DECYZJA

Na umieszczanie urządzeń w pasie drogowym

Projektowanie i Nadzory WOD-KAN Witold Maciejewski
ul. Mjr Sucharskiego 3, 87-400 Gołub-Dobrzyń
Obiekt: Budowa sieci wod-kan, przyłączy kanalizacji sanitarnej, przewodu tłoczego wraz z przepompownią ścieków przy ul. Przy Skarpie (dz. nr 81/4, 100) w m. Lubicz Górny, gm. Lubicz

Obiekt:	Budowa kanalizacji sanitarnej wraz z odgałęzieniami bocznymi kanalizacji sanitarnej w ul. Niteckiego, Trzaskalskiego w m. Lubicz Górny gm. Lubicz (dz. nr 312, 311, 317, 314, 303, 302, 304, 327, 326, 341, 417, 418, 288, 305, 306, 307, 308, 309, 297, 310, 350) – Etap I		
Nazwa rys.	Projekt zagospodarowania terenu		
Inwestor:	Lubickie Wodociągi Sp. z o.o. ul. Toruńska 21 87-162 Lubicz		
Projektant:	Witold Maciejewski	GP.I. 7342/184/93/94 w spec. instalacyjno-inżynierskiej	
Sprawdzający:	mgr inż. Bartosz Kretkowski	upr. KUP/0050/POOS/05 w spec. instalacyjnej	
Data: 06.2015r		Skala: 1:500	Rys. nr: 1

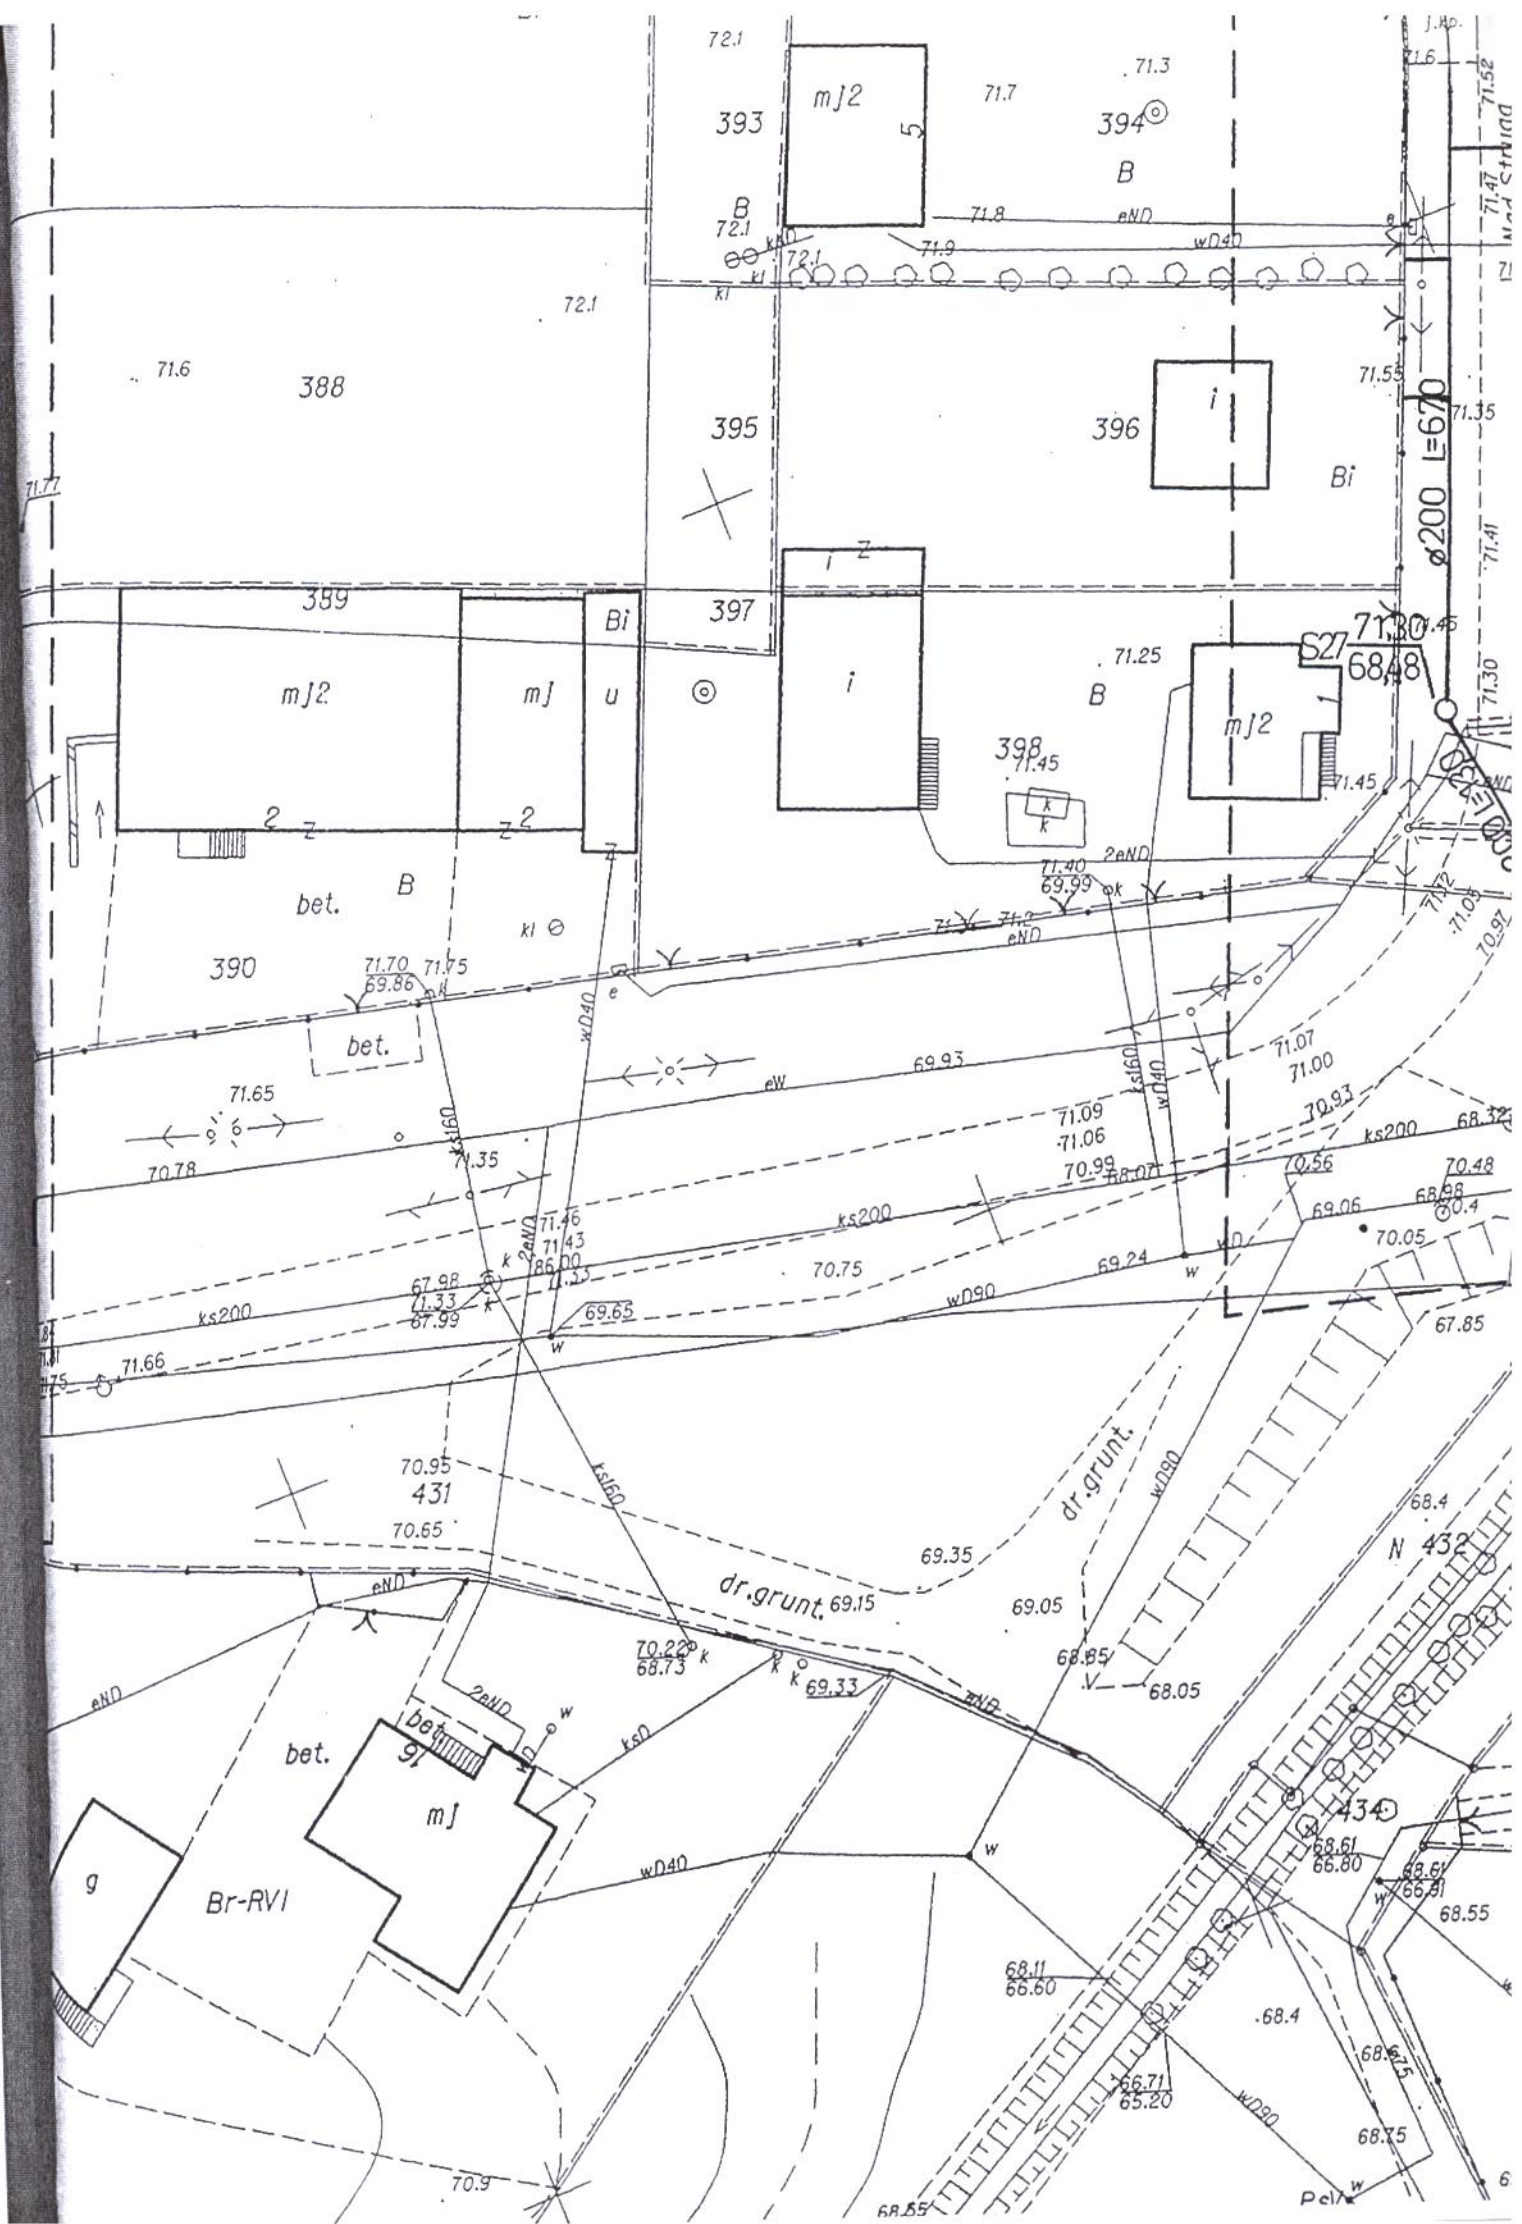
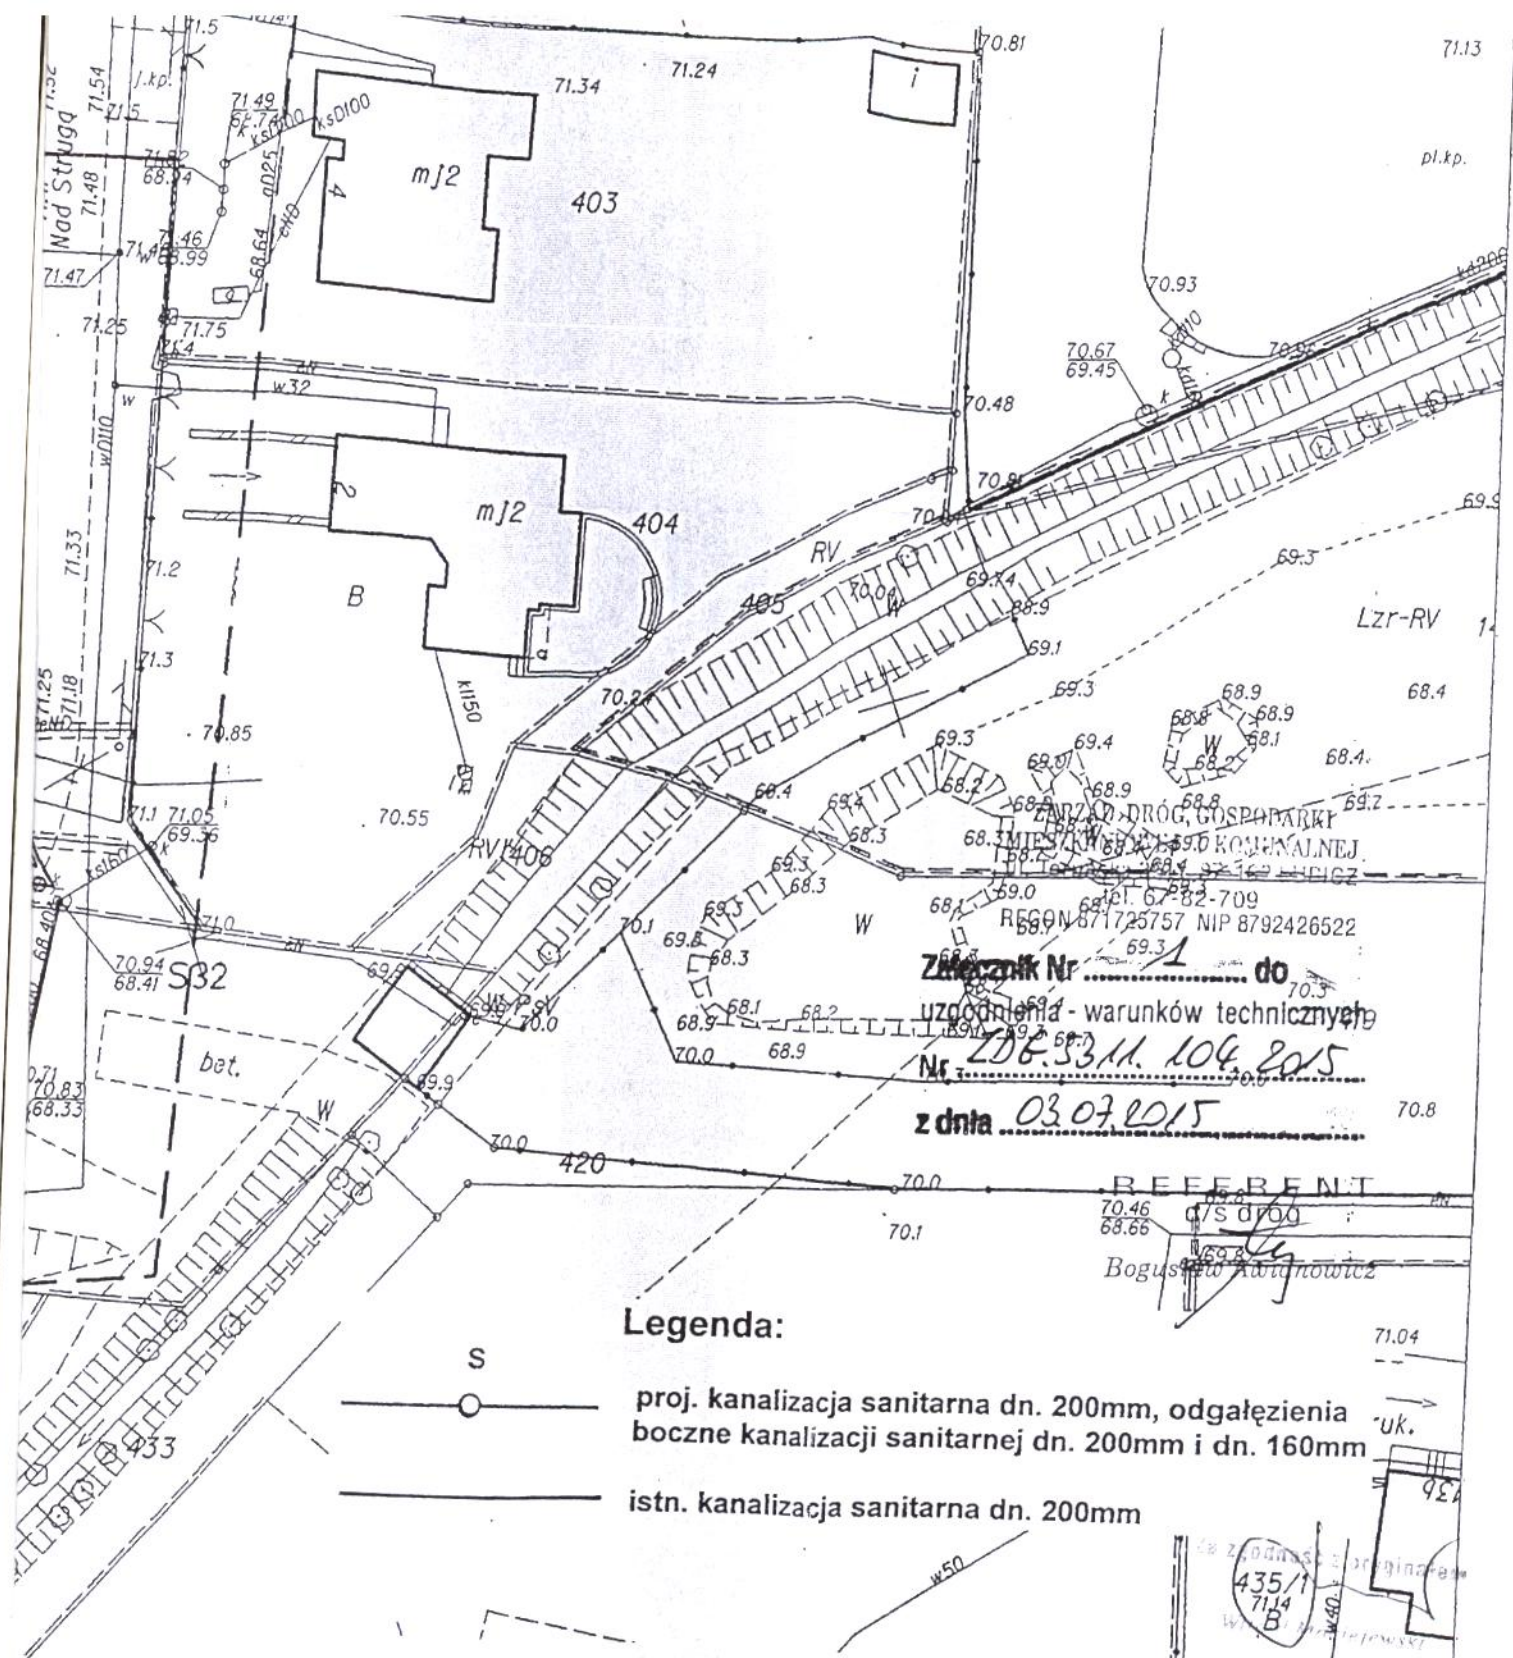
Przejścia poprzeczne przez ul. Nad Strugą działka nr 399 należy zaprojektować i wykonać metodą bezrozkopową t.j do działki nr 400, 402, 403 oraz od studni S 32 do S27.

- odtworzenie jezdni nie ulepszonych utwardzonych kruszywem drogowym z nawierzchnią warstwy górnej z kruszywa pospółki drogowej wykonać na podłożu zagęszczonym mechanicznie do wsp. 0,9. Odtworzyć konstrukcję jezdni w pasie wykonywania robót ziemnych wykonując;
 - warstwę odsączającą z piasku o grubości 10 cm w pasie wykopów,
 - warstwę dolną podbudowy z gruzu betonowego o frakcji 4 – 63 mm grubości 15 cm w pasie wykopów,
 - warstwę jezdnią z pospółki drogowej o fr. 0-31,5mm o grubości 8cm po zagęszczeniu na całej szerokości jezdni.
